Mission régionale d'autorité environnementale

Avis sur le projet de parc éolien "Hauts Poiriers"
à Foulain et Crenay (52)
porté par la société SAS Parc éolien des Hauts Poiriers

n°MRAe 2022APGE18

Localisation des couloirs de migration pré-nuptiale (à gauche) et post-nuptiale (à droite) de la Grue cendrée en France (LPO Champagne-Ardenne)

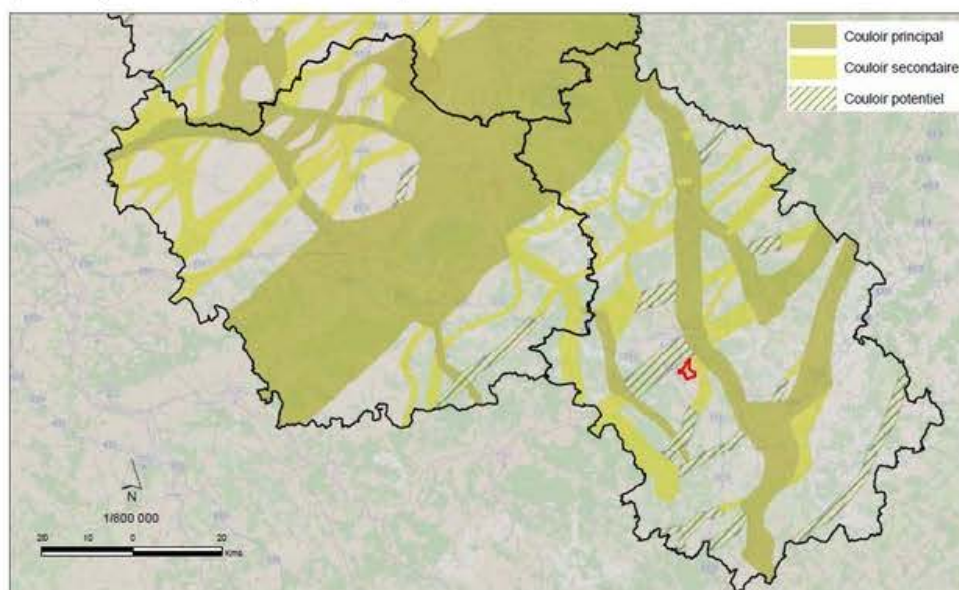
Grues cendrées. Elles se trouvent néanmoins sur l'axe de passage et dans la zone d'observation régulière de la Grue cendrée en migration.

Photomontage n°42- Depuis l'entrée est de Crenay, sur la RD10

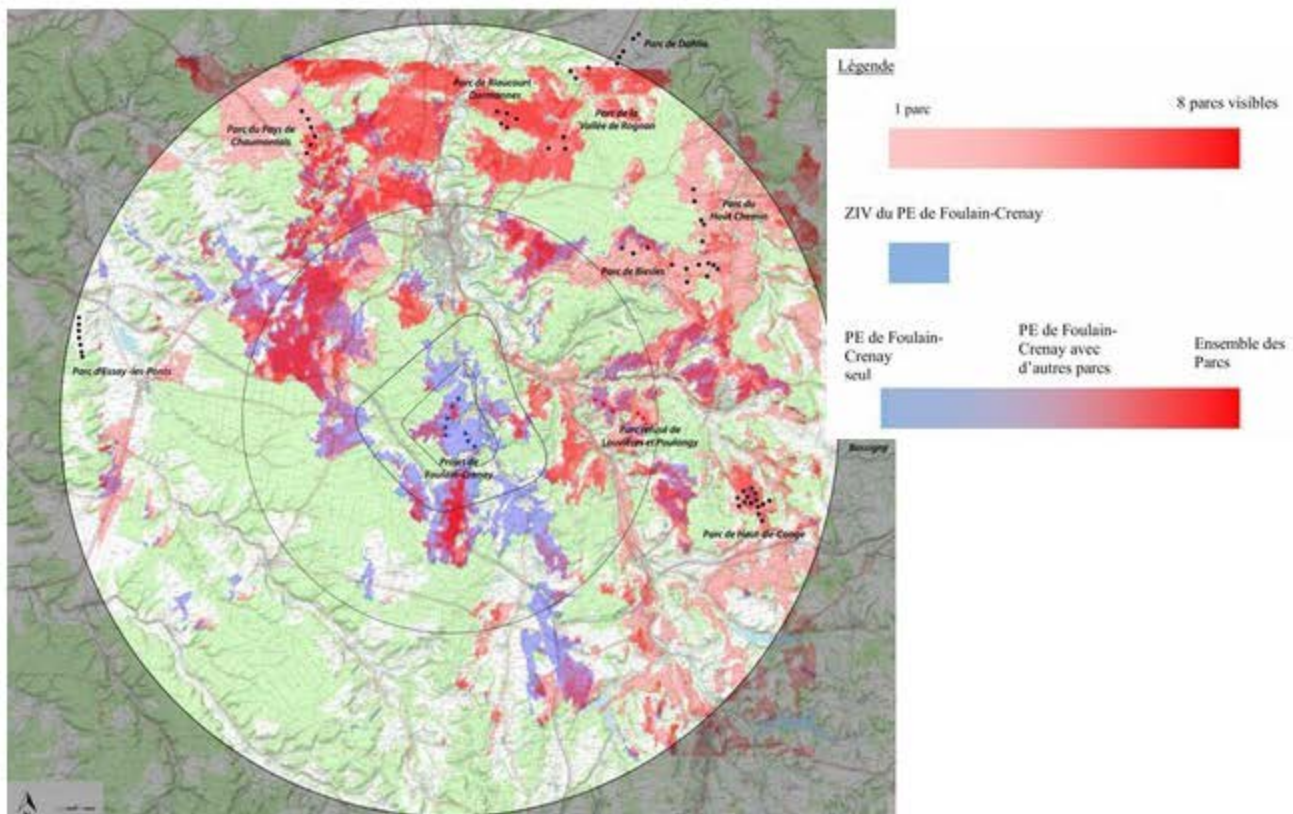
Le projet se situe sur un point haut, amplifiant le phénomène de surplomb sur la vallée de la Suize en contrebas. Le tracé en 2 lignes est de géométrie peu lisible et rend délicate l'intégration dans le paysage. L'implantation n'est appuyée sur aucun axe fort du paysage, le principal axe structurant étant la vallée de la Suize.

L'Ae regrette ce choix de géométrie qui rend ce projet incompatible avec l'intégration dans le paysage. Ci-dessous, quelques exemples de photomontages aux endroits les plus exposés à proximité des villages les plus impactés : Neuilly sur Suize et Crenay
